08 de setiembre 2023

AUAD-05-2023-0004 (509)

ASUNTO: Servicio preventivo de advertencia sobre el cumplimiento del Plan de Manejo de Tránsito en el proyecto Paso a Desnivel La Galera.

Figura 6. Distanciamiento entre barreras (PMT Paso a Desnivel La Galera).

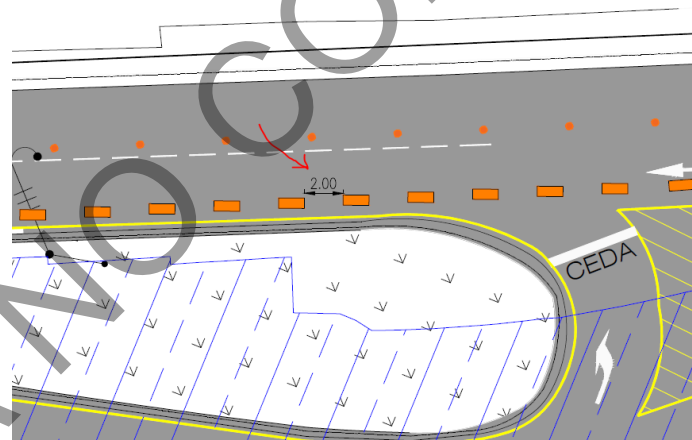
“(...) El espaciamiento de los dispositivos de canalización no deberá exceder una distancia en metros igual a 1/5 del valor de la velocidad cuando se utilizan como “taper” de la canalización, y una distancia en metros de 2/5 de la velocidad prevaleciente cuando se usan para canalizar tangencialmente (...)”.

Si se considera una velocidad de operación en la zona de los trabajos de 40 kilómetros por hora (KPH), en la zona más crítica (taper), la separación máxima entre elementos de canalización debería ser de 8 metros.

En detalle de lámina del PMT del proyecto se lee que, el distanciamiento máximo entre barreras se definió en 2 metros (figura 6).

Se midieron distancias entre barreras de hasta 13 metros (figura 7), por lo que no se cumple con la separación mínima entre estos elementos. Además, se identificó un tramo de carretera, en el cual originalmente se circulaba en un solo sentido, y fue separado para la circulación en doble sentido por motivos del proyecto, el cual no cuenta con barreras de canalización, lo que podría confundir a los conductores al no advertir los cambios en los sentidos de circulación (figura 8).

Figura 10. Faltante de barreras de acuerdo con PMT aprobado.

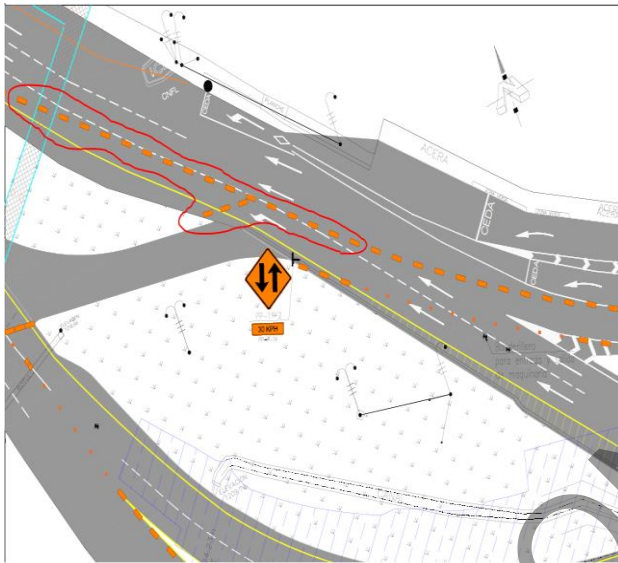
Aunado a lo anterior, se identificó un faltante de barreras al inicio del desvío de los vehículos que transitan en el sentido 1-2 (San José-Tres Ríos), lo que puede generar confusión en los conductores sobre los movimientos permitidos y estimular la realización de maniobras riesgosas como giros en “U”.

Además, ante la ausencia de una transición adecuada al final de la canalización en el sentido 2-1, se pueden generar maniobras riesgosas cuando vehículos que circulan en un carril ven la disponibilidad de más carriles, por lo que no se respeta el orden de incorporación al mayor número de carriles, figuras 9 y 10.

El faltante de continuidad en barreras de canalización o una separación entre estos elementos mayor a la definida puede provocar confusión en los conductores acerca de las maniobras permitidas y, estimular la realización de maniobras riesgosas. Se identifica especial riesgo en un tramo en el que se separó el sentido de circulación en dos sentidos, en donde, un vehículo acostumbrado a circular en dos carriles en un solo sentido podría circular en sentido contrario al definido temporalmente para la ejecución de las obras.

Figura 13. Detalle de “Trapers” Demarcación horizontal parcialmente borrada y sin cambios.

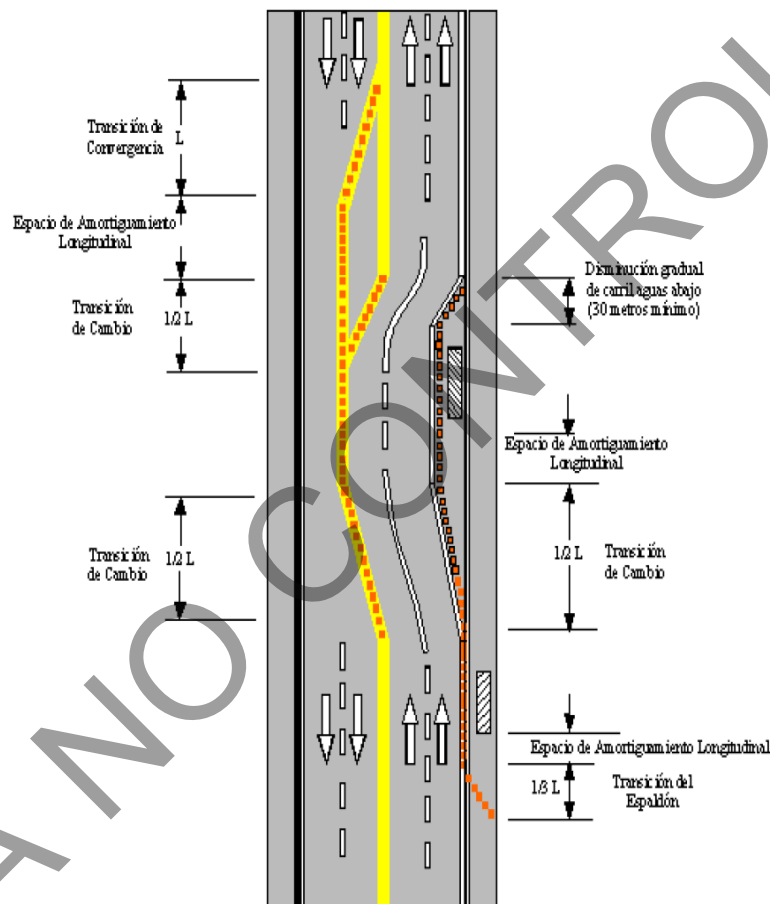
En el capítulo 6 del Manual Centroamericano de Dispositivos Uniformes para el Control del Tránsito (SIECA), en el apartado 6.3.2 “Definición de los componentes de las Zonas de Control Temporal de Tránsito”, se define el amortiguamiento longitudinal como un espacio libre (isla divisoria) entre elementos de canalización que puede ser utilizado cuando, en un carril, se presentan flujos opuestos.

Esto en caso de que un vehículo, que no advierta el cambio en la dirección de los elementos canalizadores y colisione con éstos, tenga la oportunidad de frenar en un espacio libre, lo que evita el impacto con el flujo vehicular que transita en la dirección contraria, como se muestra en la figura 13. Para el caso de una velocidad de operación de 40 KPH, la normativa recomienda que el amortiguamiento longitudinal tenga una

distancia mínima de 15 metros, esto sin contar las distancias de transición de convergencia y de cambio.

Figura 14. Detalle de “Traper” definido para el Proyecto Paso a Desnivel La Galera.

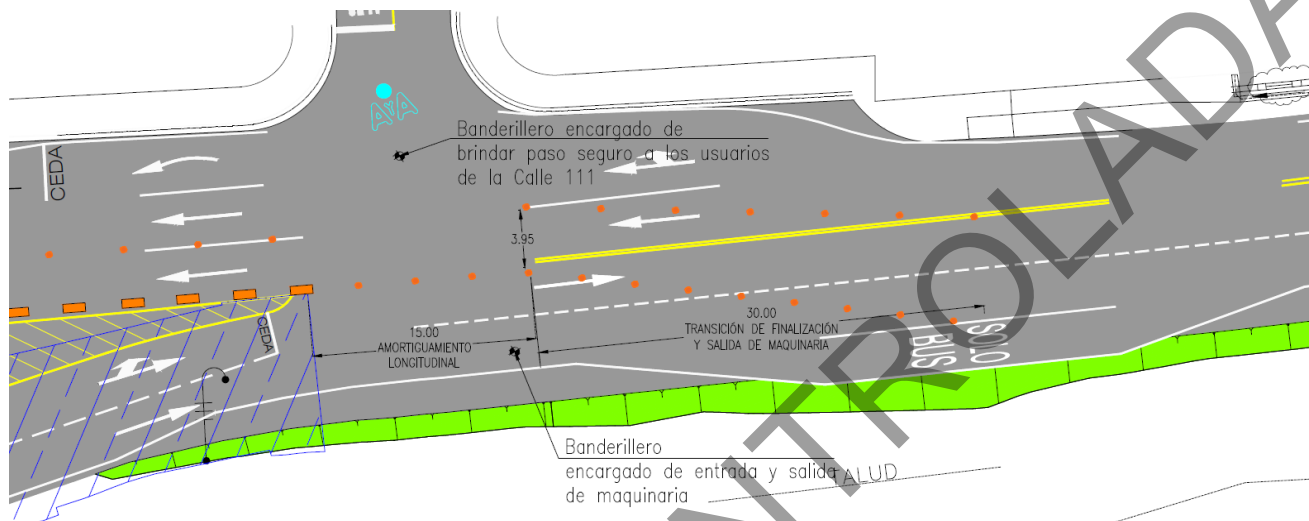
Para el caso específico, en la figura 14, se muestra el diseño de un “traper” definido para el proyecto del Paso a Densivel La Galera. En éste, se destinó parte un carril de la RN 251 para la circulación de vehículos en el sentido contrario al usual, por lo que, eventualmente los vehículos que circulan en sentidos opuestos se topan en un punto; en el cual se definió un espacio de amortiguamiento longitudinal y una transición de finalización que, al compararse con lo definido en la figura 13, se deduce que, posiblemente, existe un error de concepto, por lo que no se cumple con la función de brindar un espacio libre (isla divisoria) para el frenado en caso de inadvertir el cambio en la dirección del carril provisional.

Sobre el particular, se puede presentar la situación en que un vehículo no advierta el cambio de dirección en el carril provisional y, al no contar con un espacio libre suficiente para el frenado, podría colisionar con el flujo vehicular que circula en el sentido contrario.
